## 【改善箇所説明図】

### 不具合発生箇所：

車両最後部に搭載するエンジン内部。クランクシャフトに装着されるタイミング・ホイールの取り付けボルト。

タイミングホイールボルト  
※上下逆

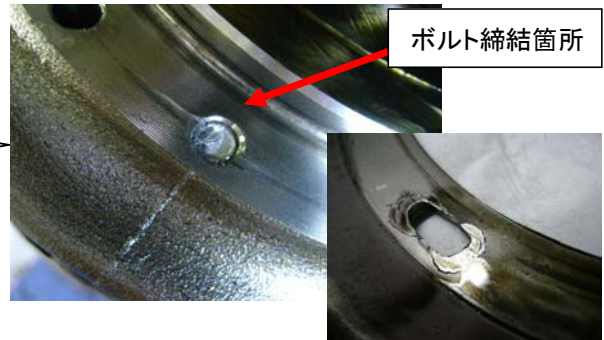
タイミングホイールのボルト(3箇所)が緩むおそれがある。

エンジンの回転数を検出するクランクシャフト・タイミングホイールにおいて、エンジン製造時にタイミングホイール取付ボルトの締め付けトルクの管理が不十分であったため、当該ボルトが緩みタイミングホイールの固定状態が不安定になり、正確なエンジン回転数を検出できなくなる。そのため、そのままの状態で使用を続けると、コンピューターの故障診断により出力制限がかかり走行性能が低下し、最悪の場合、エンジンが停止する又はエンジンの始動が困難な状態となるおそれがある。

全車両、タイミングホイール取付ボルトの締め付けトルクを点検する。  
点検した結果、ボルトに緩みが発生している車両は、タイミングホイールを交換し正規のトルクで取付ボルトを締め付ける。  
・ボルトのトルク・・・15Nm
